改善箇所説明図

エアコンハーネス

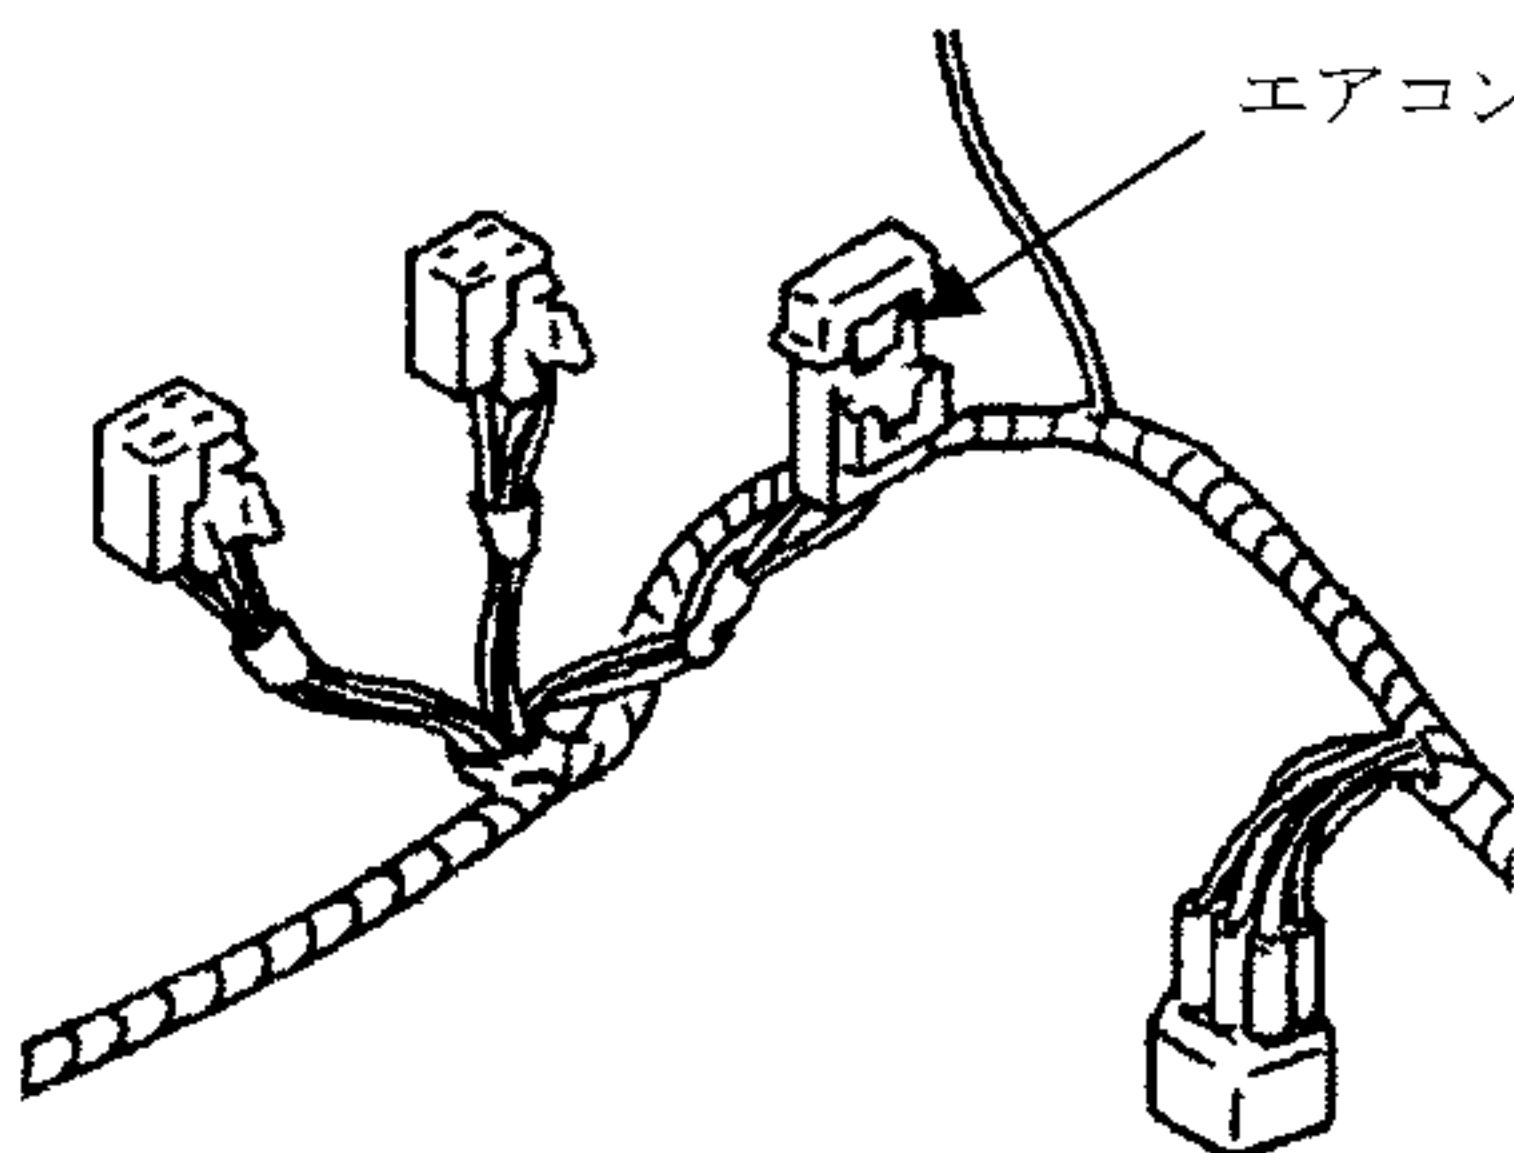
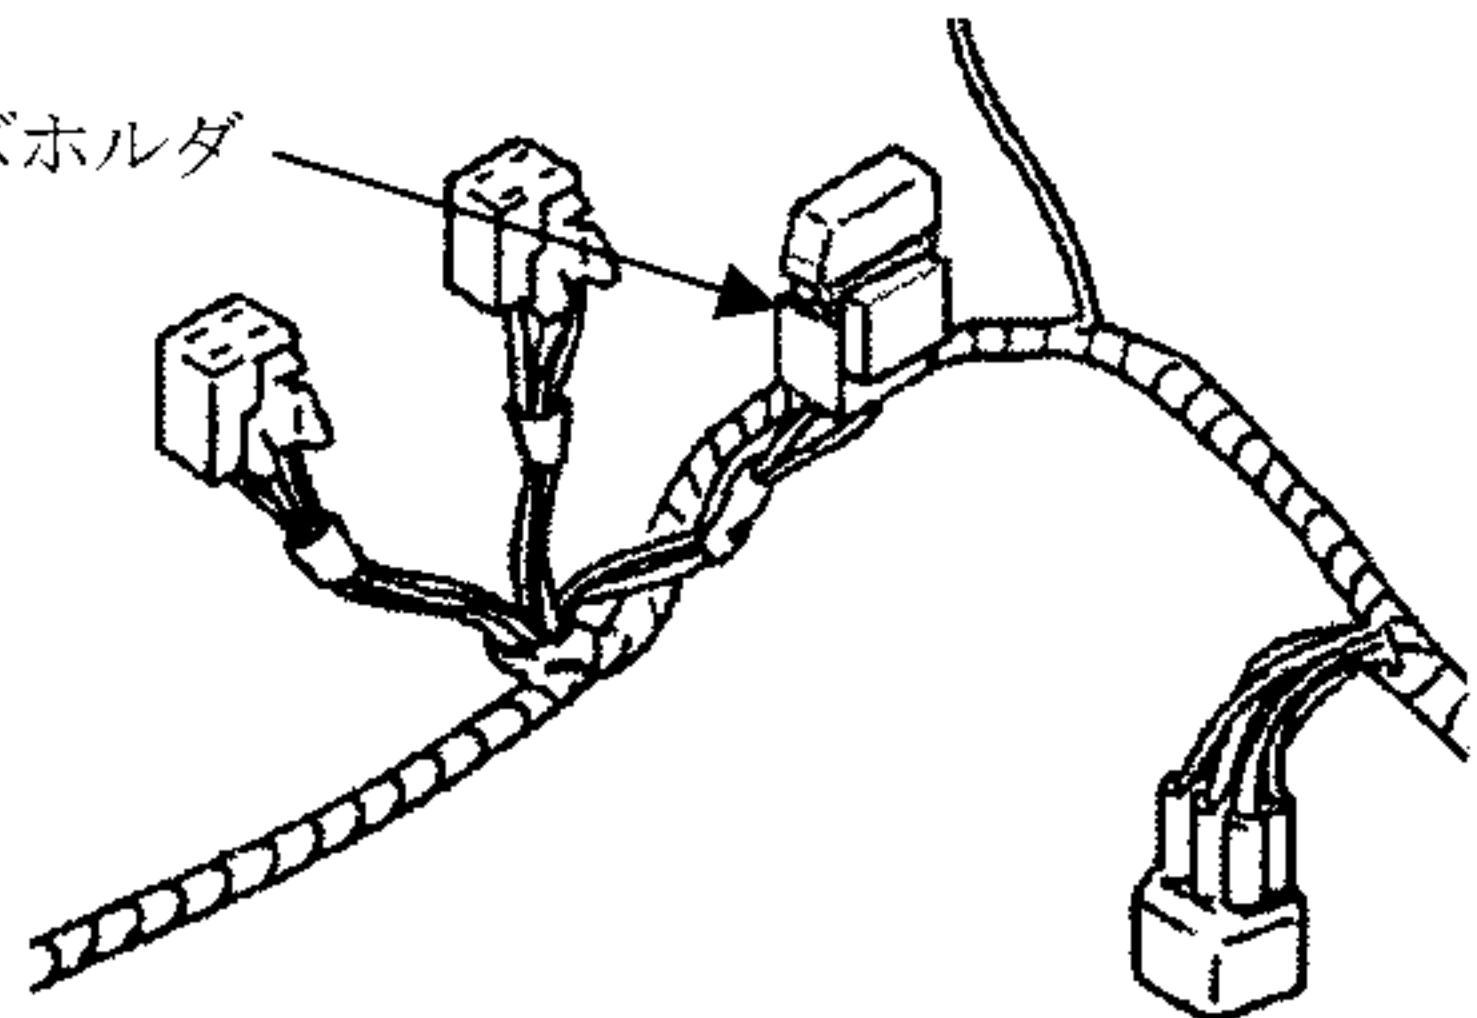
改善の内容

全車両、エアコン装着の有無を点検し、エアコンが装着されている車両については、エアコン用ヒューズホルダ及びハーネスを対策品に交換する。
